**Referitor la cererea de aviz de amplasament, înregistrată cu nr. 60101937825 / 14.03.2019, pentru obiectivul AMPLASARE PANOU PUBLICITAR IN SISTEM PROVIZORIU SI DEMONTABIL de la adresa judet CLUJ, oras CLUJ-NAPOCA, str. OBSERVATORULUI, nr. FN.**

**AVIZ DE AMPLASAMENT FAVORABIL Nr. 60101937825 / 19.03.2019**

PROIECT DE PLAN DE AMPLASARE A UNOR CLADIRI  
ANEXA LA CERTIFICATUL DE URBANISM  
Nr. 846 din 07. MAR 2019  
Arhitect șef  
*Clara*

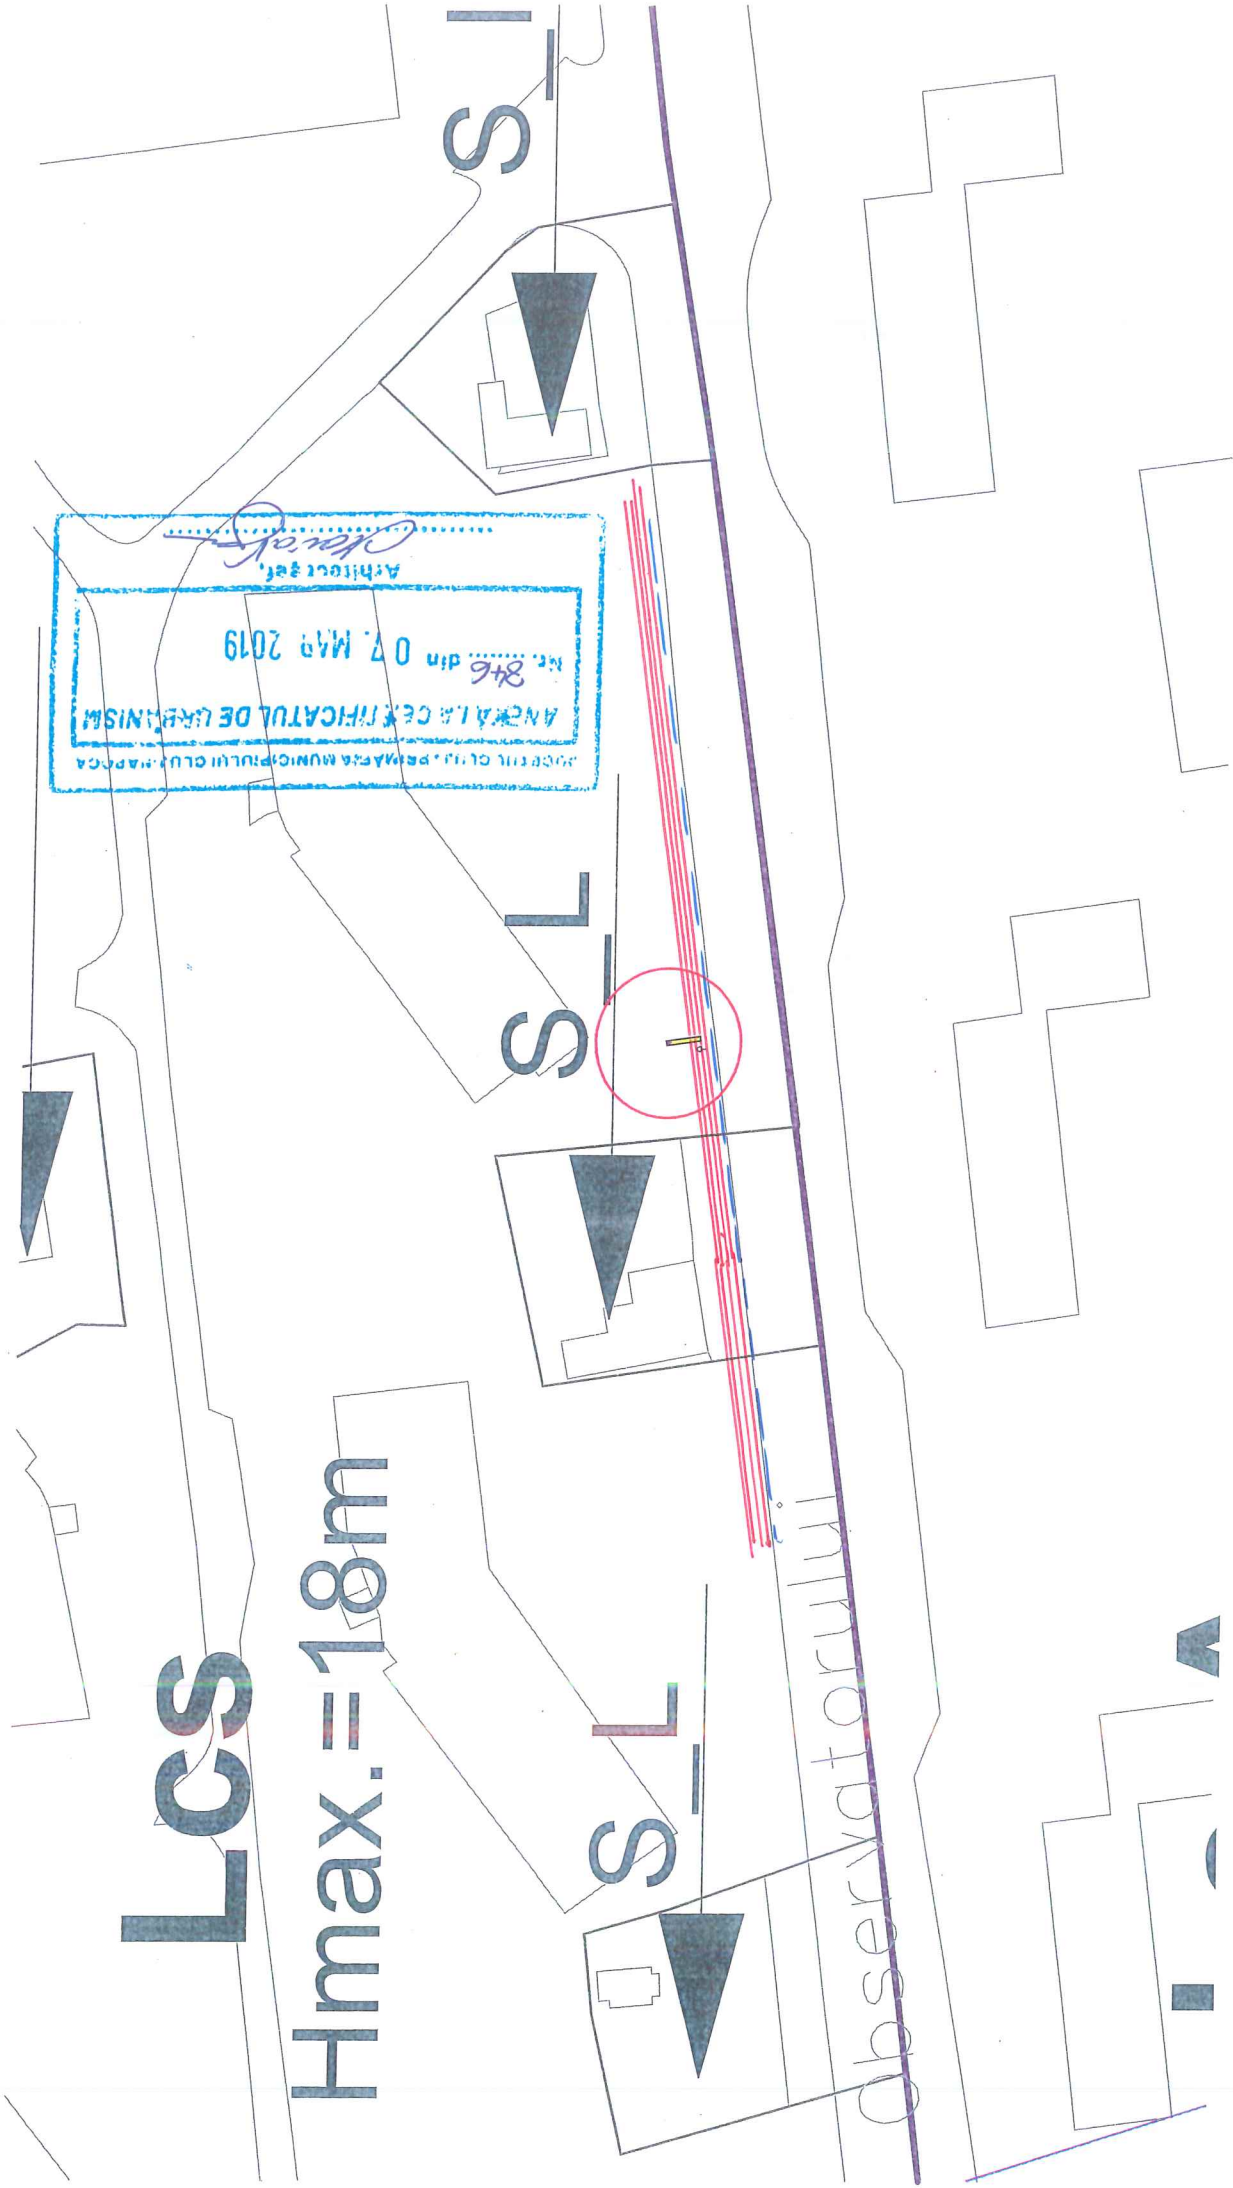
**Va atenționam de existența traseelor L.E.S. conform planului de situație anexat.**  
**Intre fundatia fundatia panoului propus si cea mai apropiata L.E.S. se va respecta distanta minima de 0.6 m, in plan orizontal ( se vor efectua sondaje manuale in acest sens).**

**Va fi asigurat accesul fara conditii la L.E.S. in caz de defectiuni ,interventii, etc. Se vor respecta distantele minime fata de L.E.A. 0,4 KV, conform P.E. 106/2003; in caz contrar se impune reglementarea (dupa caz, devierea) L.E.A. 0,4 KV, cu o firma atestata A.N.R.E. pe cheltuiala solicitantului, pe baza de proiect avizat de S.D.E.E. Cluj, in vederea respectarii acestor distante. Nu se vor afecta instalatiile electrice ale SDEE Cluj; orice eventuala modificare adusa acestora se va realiza cu o firma atestata A.N.R.E., pe cheltuiala solicitantului, pe baza de proiect avizat de SDEE Cluj. Inainte de inceperea lucrarilor se va solicita predarea-primirea amplasamentului (fax 0264205874**
